STATICKÉ VYJÁDŘENÍ

**K VYBOURÁNÍ ČÁSTI STROPU POD STÁVAJÍCÍ STROJOVNOU
PRO PRODLOUŽENÍ VÝTAHOVÉ ŠACHTY
V DOMĚ čp. 28, na ulici Orlí, BRNO**

INVESTOR: **Statutární město Brno, Dominikánské náměstí 1, 601 69 Brno**

PŮDORYS 7.NP, STROJOVNA VÝTAHU

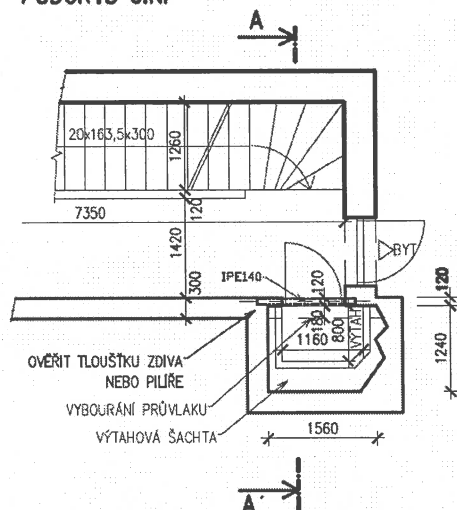
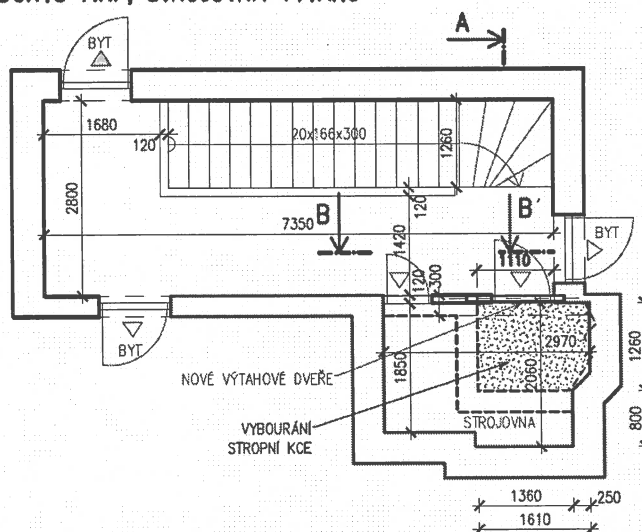
Vybourání otvoru v betonové desce strojovny je v podstatě možné, neboť je ze tří stran podepřena na stěnách výtahové šachty a maximálně může dojít z důvodu porušení lokální spojitosti desky k nepatrnému zvýšení průhybu vedlejších stropů, které však mají malá rozpětí. Do světlého průřezu šachty však zasahuje ještě stávající betonový nosník, který podporuje i desku podesty schodiště před vstupem do levého bytu. V nižších podlažích je podepření s největší pravděpodobností realizováno překladem (nosníkem) nad vstupní stěnou s dveřmi do výtahové šachty. Obdobné řešení je nutno provést i ve stropní konstrukci nad 6. nadzemním podlažím. Jako nejjednodušší se jeví osazení ocelového nosníku pod stávající průvlak. Po podepření podesty schodiště alespoň v délce vybourávaného průvlaku se pro nosník po obou stranách vysekají do zdiva (pilířů) kapsy pro uložení délky minimálně 150 mm. Úložné plochy se v kapsách vyrovnají betonem a vyseká se drážka pro nosník IPE140. Spára nad horní přírubou nosníku IPE pod stávajícím betonovým nosníkem se vyklínuje a vyplní maltou. Pak se možno provést vybourání desky a zúžení betonového nosníku. Bourací práce je nutno provádět opatrně, nejlépe řezáním, aby nedošlo k porušení navazujících konstrukcí. Pokud by se nepodařilo zúžit betonový nosník a došlo by k jeho poškození nebo vybourání v celé šířce je nutno mezeru nad osazeným nosníkem IPE40 řádně vyplnit například betonovými tvárnicemi a mezeru pod uložením desky podesty schodiště vyklínovat. Po skončení stavebních úprav je možno odstranit dočasné podepření. Dispozice osazení nosníku je zobrazena na následujícím obrázku.

Na základě výše uvedených skutečností je zřejmé, že prodloužení dojezdu výtahu do 7.NP je realizovatelné. Podmínkou je výše popsané podepření schodišťové desky v místě zúžení stěny a železobetonového průvlaku. Vzhledem k nedostupnosti jakékoliv dokumentace stávajícího stavu objektu je nutno při prováděných pracích postupovat opatrně, práce musí být prováděny s náležitou pečlivostí a ostražitostí odborně zdatnými řemeslníky, po dobu provádění bouracích prací doporučuji zajistit trvalý odborný dozor. V případě zjištění jakýchkoliv nepředpokládaných okolností, výskytu trhlinek v okolních konstrukcích, pochybností o statickém působení nebo změn je doporučeno práce přerušit a zajistit konzultaci hlavního inženýra projektu nebo zodpovědného projektanta.
